RAPPORT DE CONTROLE D'INSTALLATION ÉLECTRIQUE DOMESTIQUE

44.995

Drève du château 22 7140 Morlanwelz Belgique Visite périodique (Livre 1 6.5)

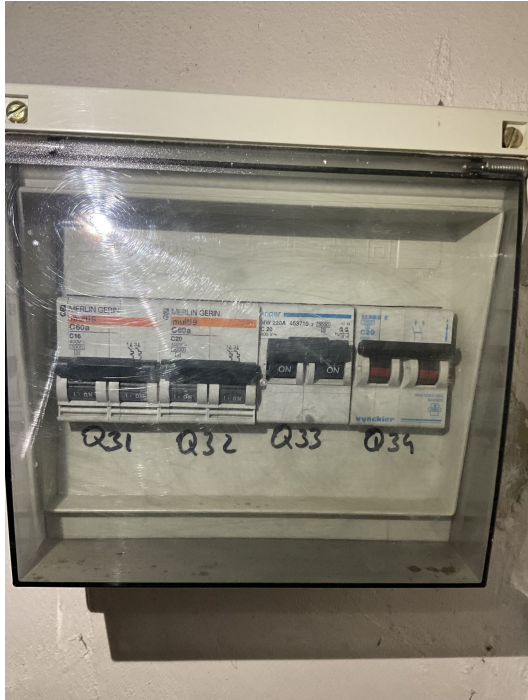
Présence d'un diff érectile dans la salle de bain

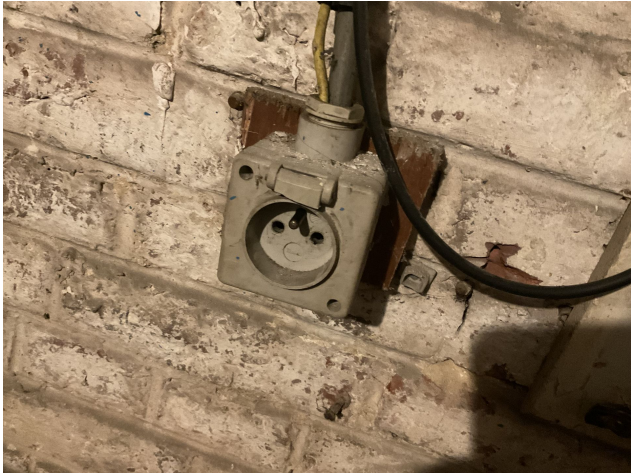
Sectionneur de terre inaccessible (terre non mesuré)
